Product Information Bulletin		PIB:	ICVD2009-002
Products Affected: Betroffene Produkte:	ICVD MO-S0	Subjects: Baugrößen:	Alle Baugrößen
Models Affected: Betroffene Modelle:	50.20.0360 50.20.0445 50.20.0446 50.20.0670 50.20.0920 50.20.0930 50.20.0940	50.20.1010 50.20.1140 50.20.1150 50.20.1220 W-581372 W-581369

Component: Komponente:	Gehäuse Propmagnet
Modified: Änderung:	Hochdruck Magnetgehäuse für erhöhte Standfestigkeit Bessere Einstellbarkeit des Regelbeginns
Date of introduction: Einsatzdatum:	August 2009

ALTER STAND: ICVD MO Steuerdeckel mit Verstärkungsplatte am Standard Propmagnet

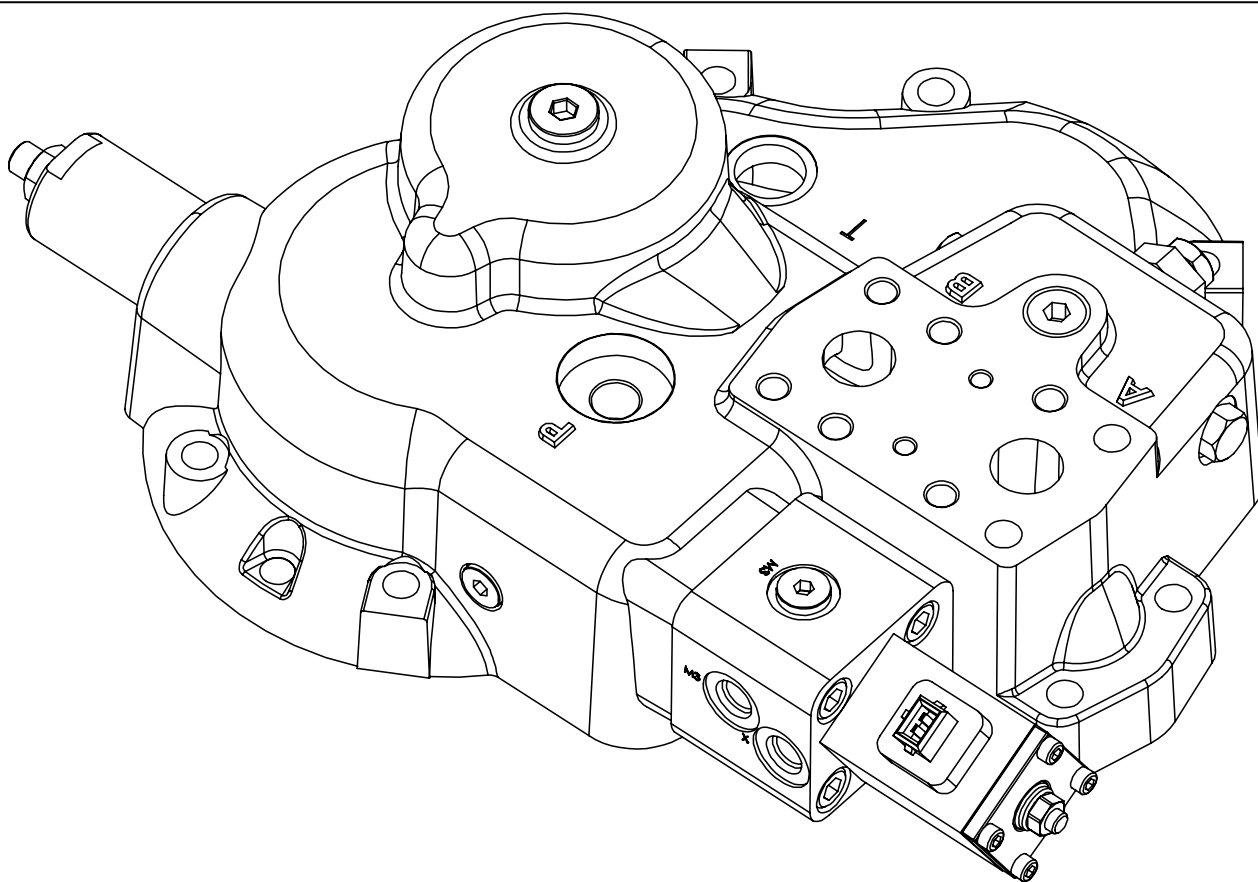
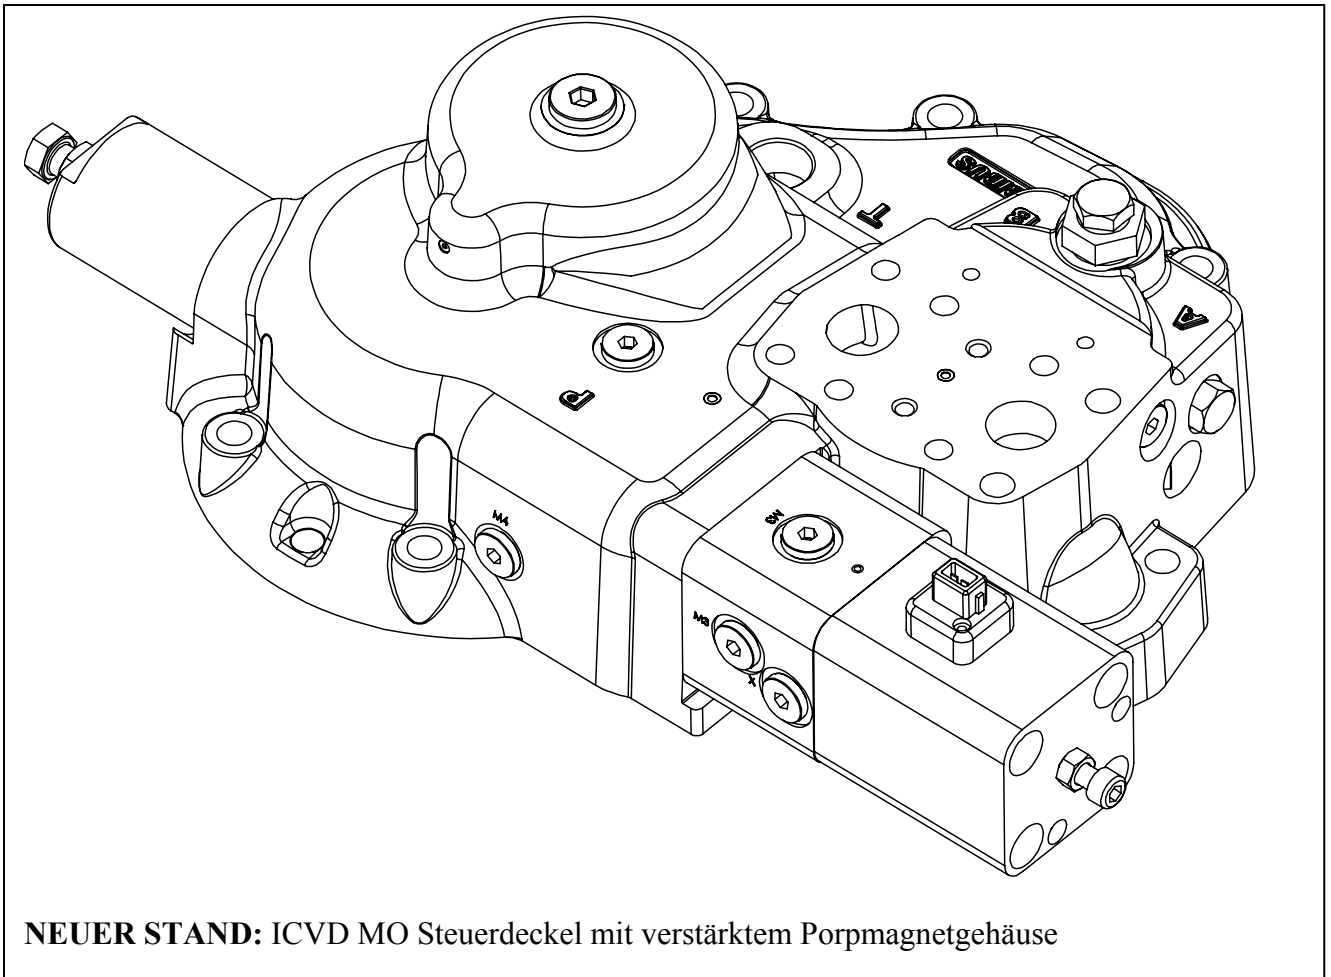
Abmessungen des Gehäuses haben sich geändert. Bitte mit Einbauzeichnung verifizieren.

Teile sind nicht abwärtskompatibel.
